Vorlage	Federführende Dienststelle: Fachbereich Stadtentwicklung und Verkehrsanlagen Beteiligte Dienststelle/n:	Vorlage-Nr.: FB 61/0226/WP17 Status: öffentlich AZ: Datum: 21.07.2015 Verfasser: Dez. III / FB 61/700
	Breitbenden, Änderung der Ausführungsplanung	
Beratungsfolge:		TOP: __
Datum	Gremium	Kompetenz
19.08.2015	B 2	Entscheidung

**Breitbenden
1+2. Teilendausbau**
Kreisverkehr

Plan Nr: 2003_009.L
bearbeitet: CM,
gezeichnet: CM/YS.
Juli 2015

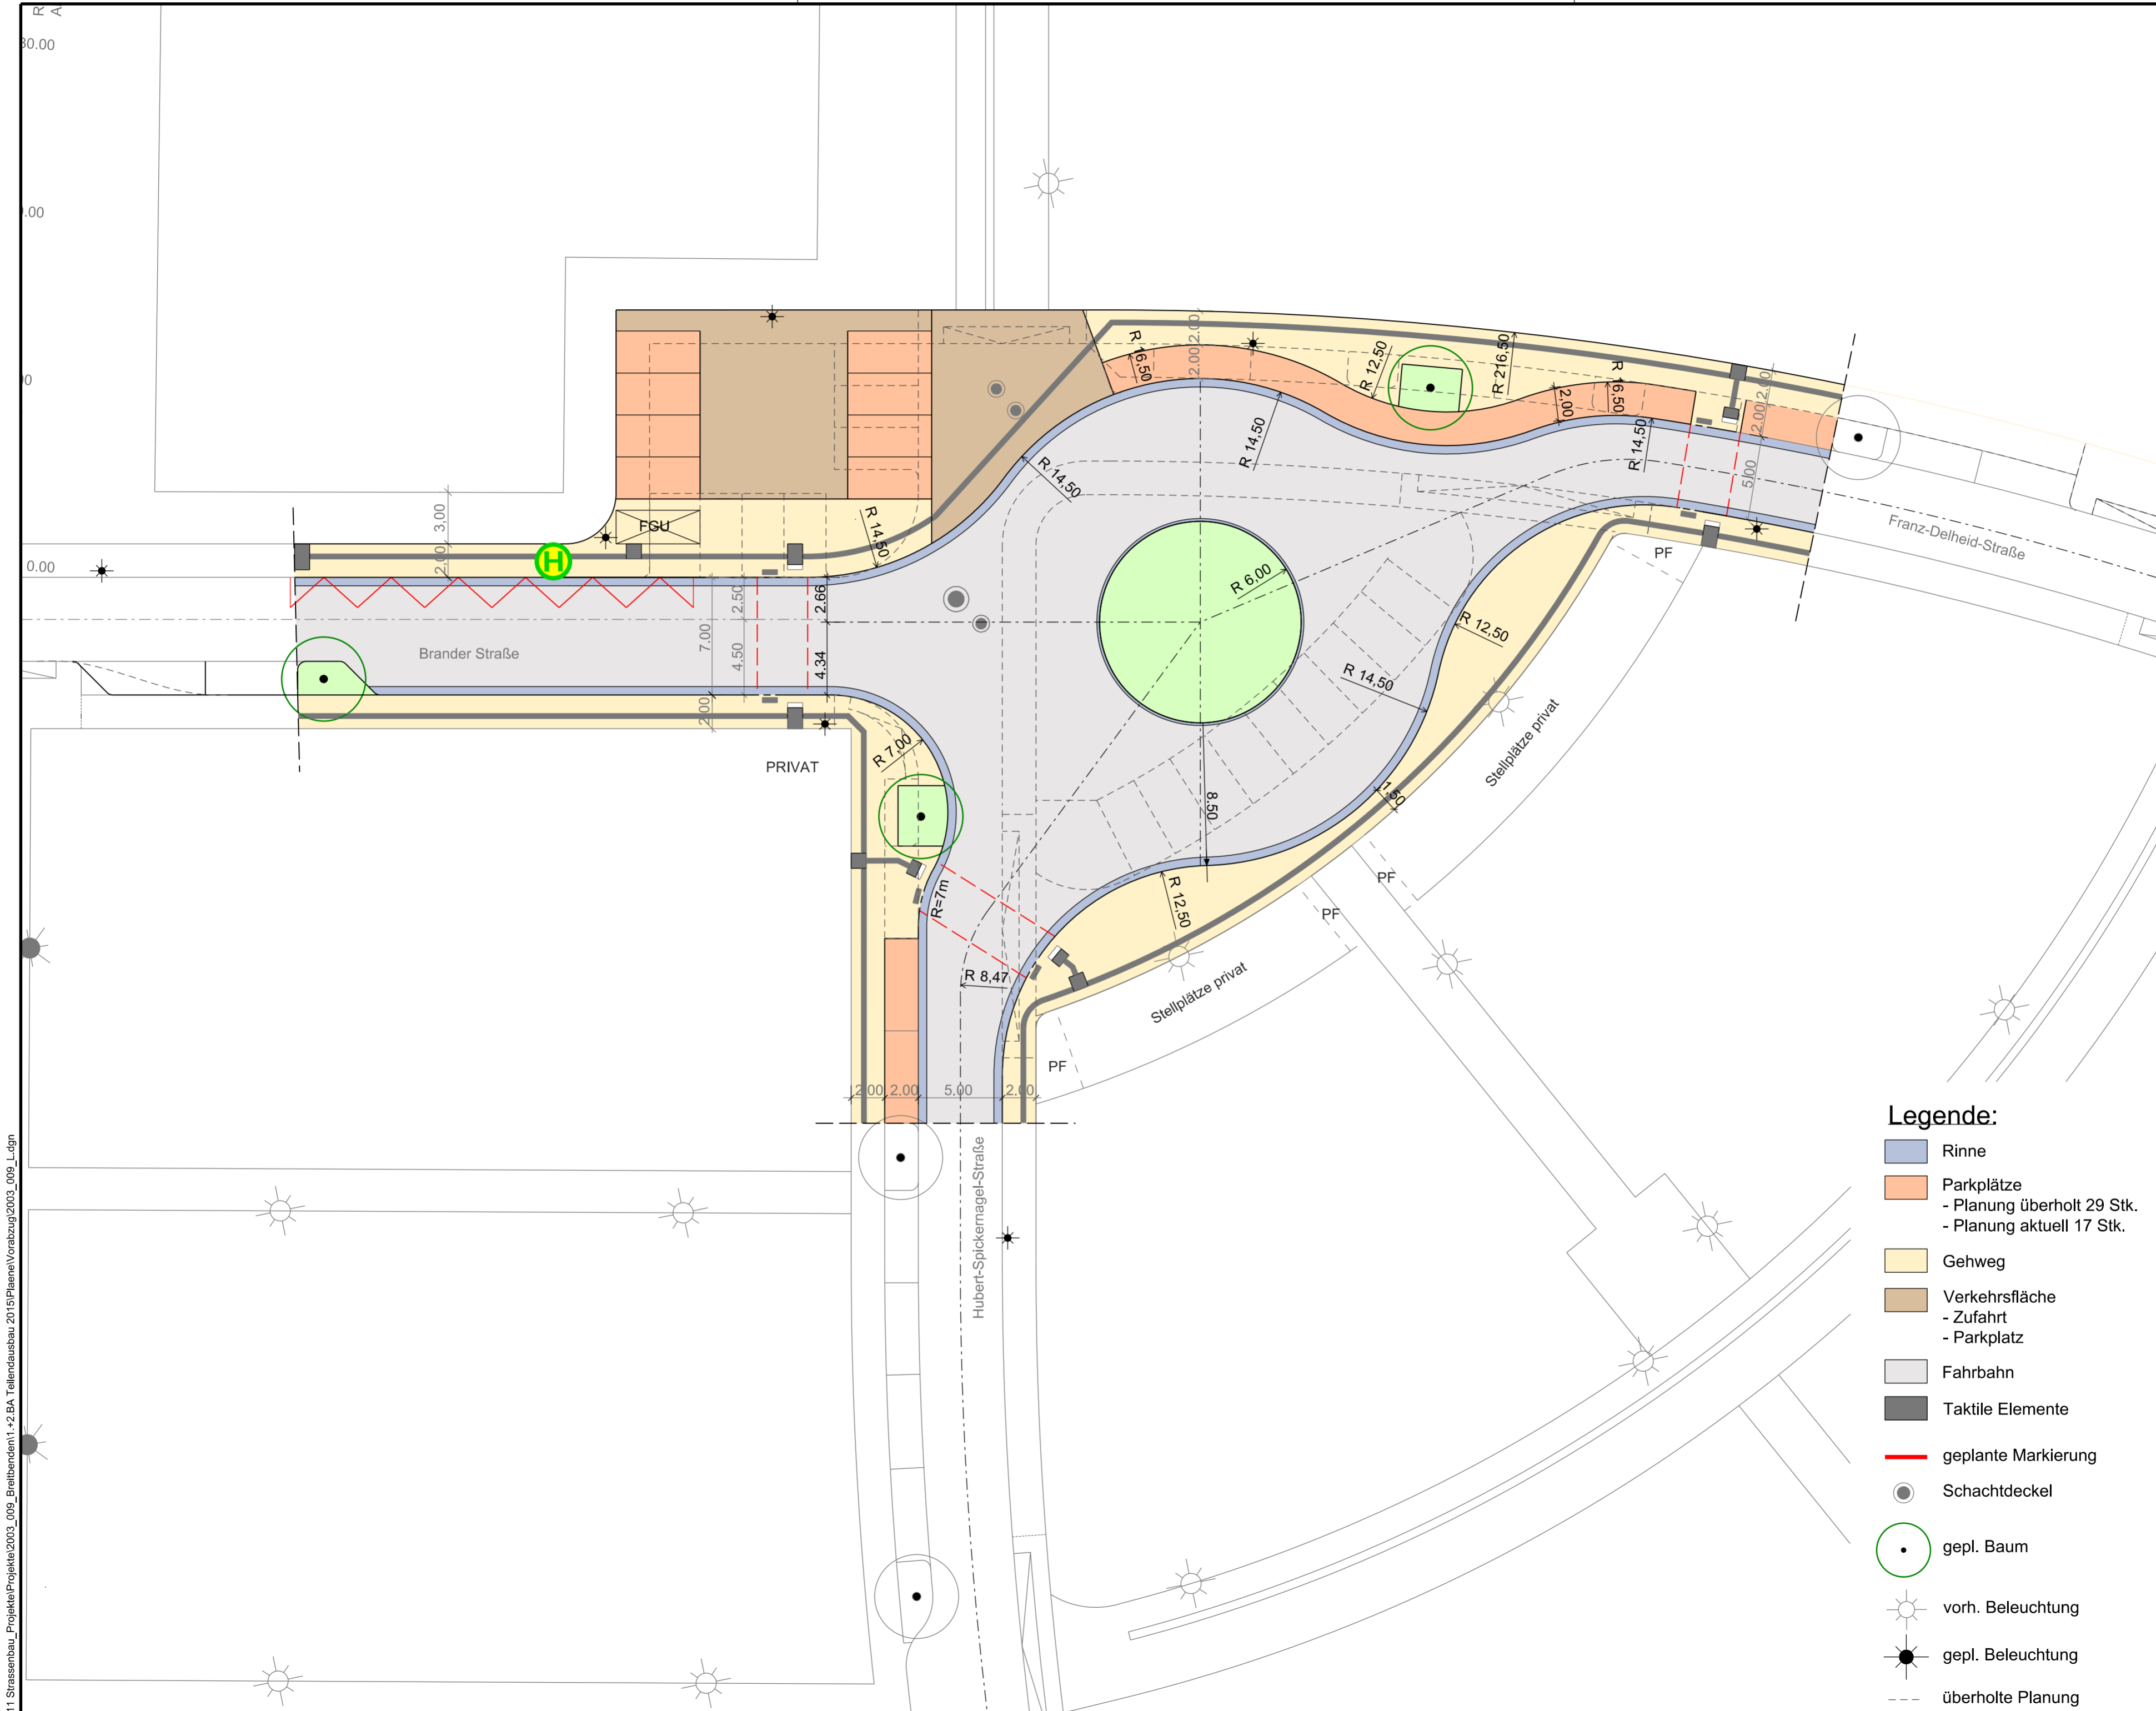
Um der ASEAG im Kreuzungsbereich eine geeignete Wendemöglichkeit zu bieten ist jetzt ein Kreisverkehr vorgesehen.

In der Brander-, Hubert Spicker-Nagel-, und Franz-Delheid-Straße sind je 3 m breite Fußgängerquerungsstellen geplant. Die Gehwege und Querungen werden mit taktilen Elementen ausgebaut.

Die Haltestelle „Breitbenden“ wird aus dem Wendebereich in die Brander-Straße verlegt.

Durch die neue Planung entfallen 6 Parkplätze.

Die Bezirksvertretung Eilendorf nimmt die Ausführung der Verwaltung zustimmend zur Kenntnis und beschließt die Änderung des Ausführungsbeschlusses vom 20.08.2009 auf Grundlage der vorliegenden Planung gemäß dem Plan Breitbenden Kreisverkehr 2003_009_L.
